## REGISTRE PUBLIQUE D'ACCESSIBILITE

### MAIRIE PRINCIPALE

## DIAGNOSTIC D'ACCESSIBILITE DES BATIMENTS ERP

# MAIRIE PRINCIPALE 12, ROUTE DE VALBONNE 06 410 BIOT

Obstacle critique n° **C4.2**

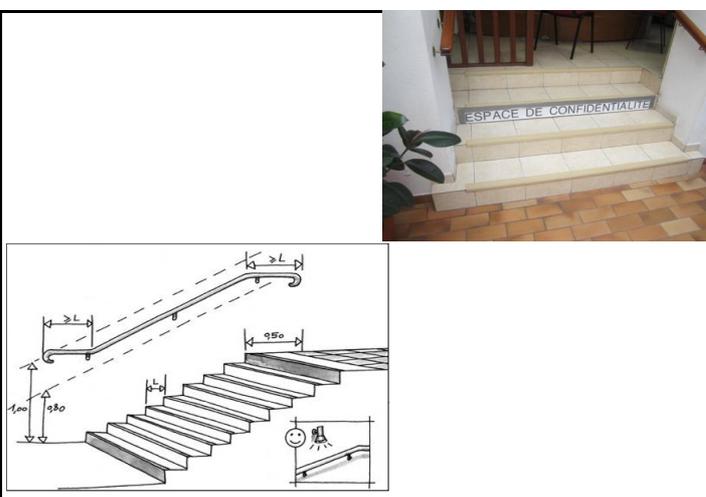
**Sécurisation des marches absente et/ou non conforme**

**Principe**  
Modifier et/ou compléter la signalisation et/ou les équipements selon le tableau ci-dessous.  
NB :

- Bande podotactile posée en amont de la volée de marches descendantes, à 50cm du premier nez.
- Nez de marches contrastés, sans débord excessif et antidérapants
- 1ère et dernière contremarches contrastées
- Main courante continue, facilement préhensible, contrastée et dépassant d'une longueur de marche.

Obstacle critique n° **C15**

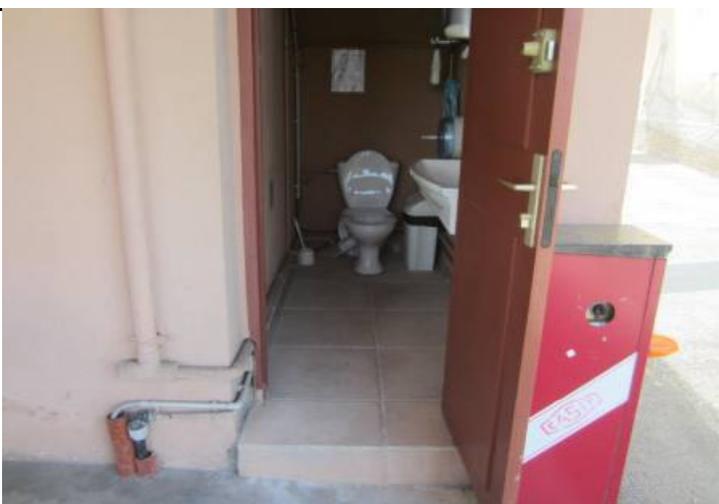
**Absence de sanitaire adapté à tous**

L'espace disponible ne permet pas l'agrandissement du sanitaire existant. Envisager la création d'un sanitaire PMR à l'intérieur de la salle associative. Créer un sanitaire adapté à tous. Equiper cet espace avec les équipements réglementaires.

Obstacle critique n° **D16.1**

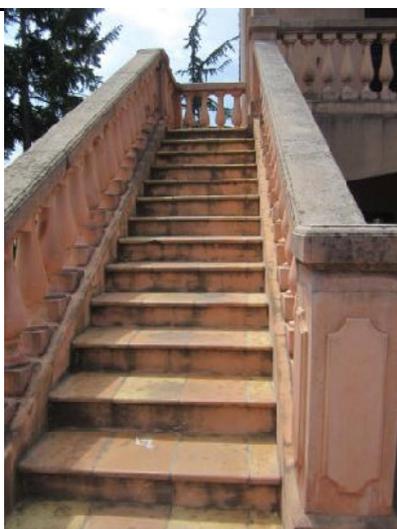
**Escalier non-doublé d'un dispositif de franchissement conforme**

Ces bureaux resteront inaccessibles aux utilisateurs de fauteuil roulant.  
Utiliser les bureaux rendus accessibles en C7.

Obstacle critique n° **C16.2**

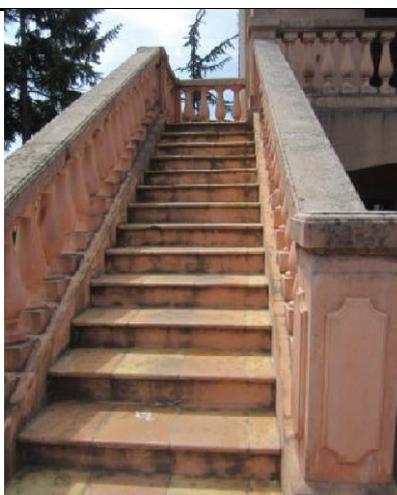
**Sécurisation des marches absente et/ou non conforme**

Modifier et/ou compléter la signalisation et/ou les équipements selon le tableau ci-dessous.

- Bande podotactile posée en amont de la volée de marches descendantes, à 50cm du premier nez.
- Nez de marches contrastés, sans débord excessif et antidérapants
- 1ère et dernière contremarches contrastées
- Main courante continue, facilement préhensible, contrastée et dépassant d'une longueur de marche.
